資料1 武蔵野市立井之頭小学校改築懇談会委員からの意見及び回答一覧

武蔵野市立井之頭小学校改築
基本設計 概要版

令和 6（2024）年 3 月

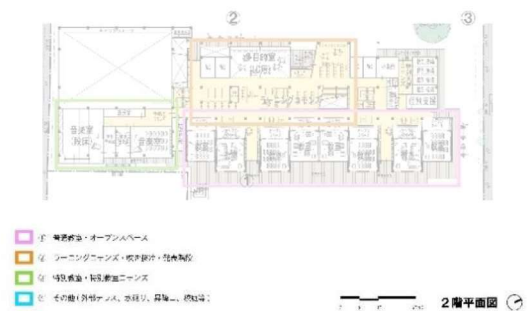
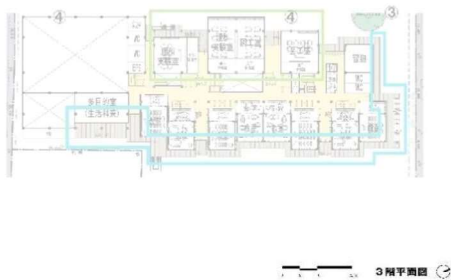
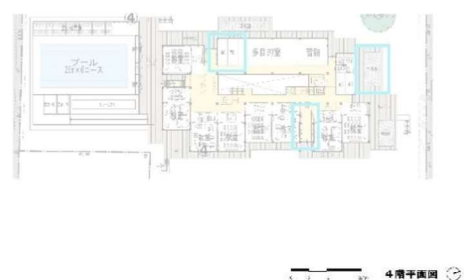
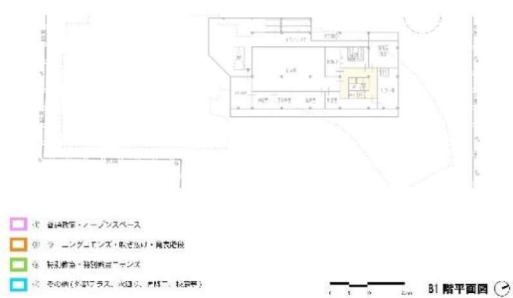
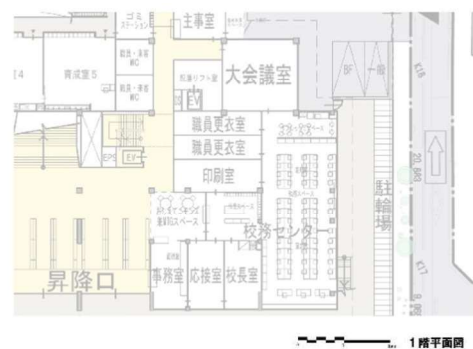
④その他（外部テラス、水回り、昇降口、校庭など） 高学年チーム

水場が多い
とありがたい

トイレが2
か所あるの
がうれしい

全校朝会は、トラック
とは関係なく、整列す
る。トラック用と、全
校朝会用に、杭をうち
たい。

昇降口は、広く
するか、児童用
2か所欲しい
（混みそう）

職員：来客用玄
関と、児童用昇
降口2つを分け
たい。

教育相談室は、
特別支援の近く
でもよい（その
分、昇降口を広
いとうれしい）

保健室が1階
で、外からも出
入りができるのが
うれしい

鉄棒が日陰
にあるとあ
りがたい

砂場と
鉄棒を
離す

体育倉
庫を、
近くに

校長室と職
員室の間に
ドアが欲しい

子どもが職員室
に来にくい。子
どもの気配が分
かりにくい。

職員室が縦
長で、後ろ
まで声が聞
こえるか

廊下はある？そ
れが、ビオトー
プ近くにする

プールの機
械室、プー
ルと同じ階
がよい
